2020-AGG-000359-P
29/09/2020

AGG/AMD/59/2020/GM/it

Procedimento di Verifica di assoggettabilità a VIA relativo al progetto di upgrade delle turbine a gas delle centrali a ciclo combinato di A2A gencogas di Piacenza (ID_VIP 4746) - **Risposta alla nota di ARPA Emilia Romagna** – rif. prot.MATTM 0026491 15/10/2019

Contributo dei diversi Macrosettori al raggiungimento degli obiettivi di Piano

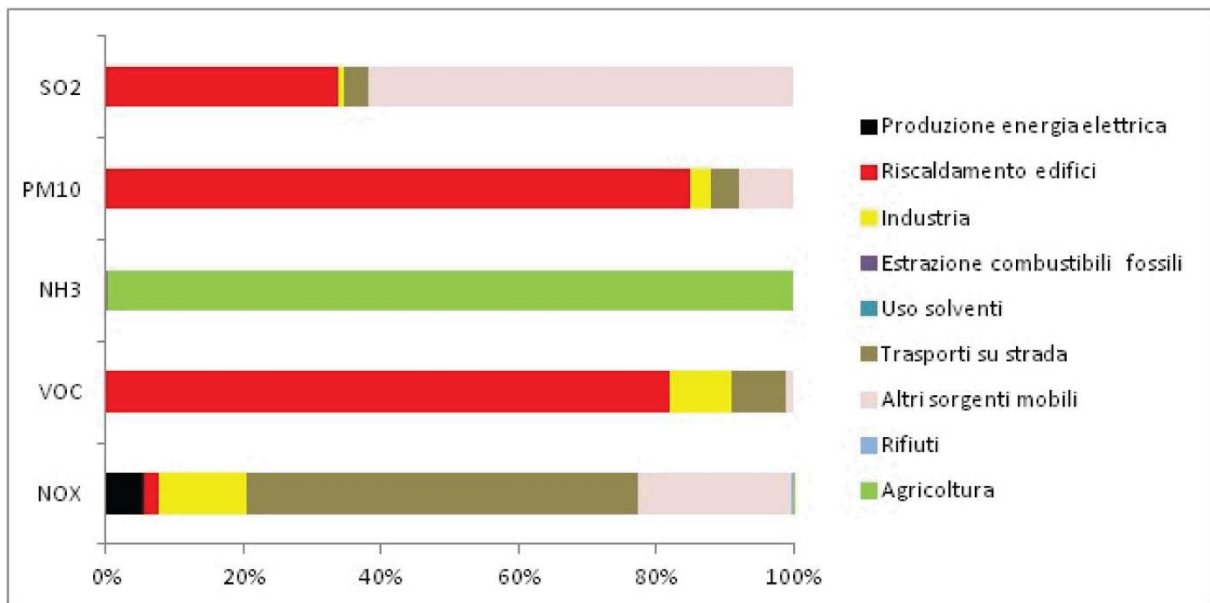
- Nello scenario target finale del PAIR2020 le riduzioni più consistenti sono previste a carico di macrosettori diversi da quello della generazione elettrica, tra cui (v. Figura 1) i trasporti su strada (soprattutto), l'industria e le "altre sorgenti mobili", che complessivamente **contribuiscono per oltre il 92% del totale delle riduzioni stesse**. Ne segue che la riduzione prevista per il settore della generazione elettrica (come visto sopra, pari a circa il 5,5-5,6% del totale) **è molto bassa, e persino inferiore a quanto risulterebbe dall'applicazione di un criterio di mera proporzionalità alle emissioni al 2010** (ca. 6,4%, v. sopra);
